リコール情報 : W800 STREET・W800 CAFE・W800・MEGURO K3

入荷部品遅れによる警音器(ホーン)のハーネス暫定修理について

(2022年3月3日届出)

リコール届出番号	5108	リコール開始日	令和4年3月3日
不具合の部位(部品名)	電気装置(電気配線)		
基準不適合状態にあると認める構造、装置又は性能の状況及びその原因	警音器の電気配線において、警音器及びブラケット等の耐振性が不足しているため、特定のエンジン回転領域で発生する車体振動により、当該配線の端子部に負荷がかかり、き裂が生じることがある。そのため、そのまま使用を続けると当該配線が断線し警音器が作動しなくなるおそれがある。		
改善措置の内容	全車両、警音器及びブラケット等を対策品に交換するとともに、使用過程車については、電気配線も補修用ハーネスを用いて修理する。なお、補修用ハーネスの準備に時間を要することから、供給準備が整うまでは乗車前点検の実施を使用者に周知し、警音器が作動しない場合は暫定措置として電気配線を修理する。		
対策用部品(補修用ハーネス)が整うまでの暫定処置(修理)	昨今の市場事情により、ハーネスの入手が遅れております。このため、対策用部品の準備が整うまでは、乗車前点検を毎回実施していただき、警音器が作動しない場合はカワサキ正規取扱店にて暫定修理をお受けいただけますようお願い申し上げます。なお、対策用部品の準備が整いましたら、改めてご案内させていただきます。ご迷惑をお掛けいたしますが、ご理解とご協力のほど、よろしくお願い申し上げます。

改善箇所説明図 W800 STREET・W800 CAFE・W800・MEGURO K3

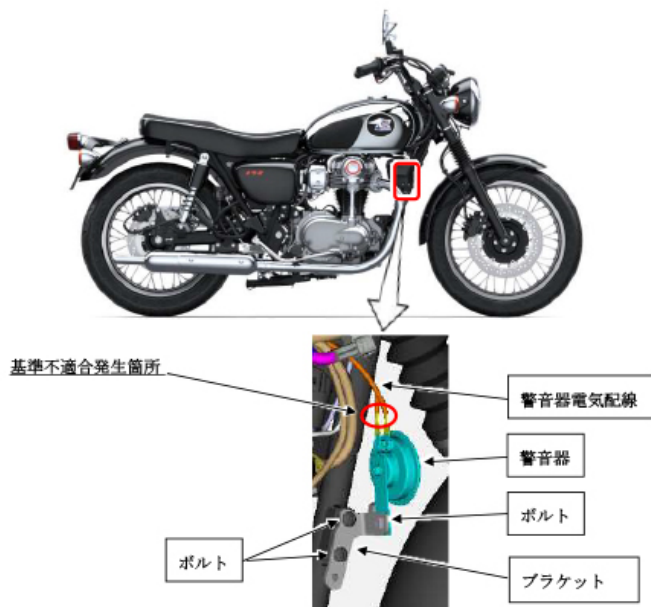
警告器の電気配線において、警告器及びブラケット等の耐振性が不足しているため、特定のエンジン回転領域で発生する車体振動により、当該配線の端子部に負荷がかかり、き裂が生じることがある。そのため、そのまま使用を続けると当該配線が断線し警告器が作動しなくなるおそれがある。

全車両、警告器及びブラケット等を対策品に交換するとともに、使用過程車については、電気配線も補修用ハーネスを用いて修理する。なお、補修用ハーネスの準備に時間を要することから、供給準備が整うまでは乗車前点検の実施を使用者に周知し、警告器が作動しない場合は暫定措置として電気配線を修理する。

注：  は、交換部品を示す。
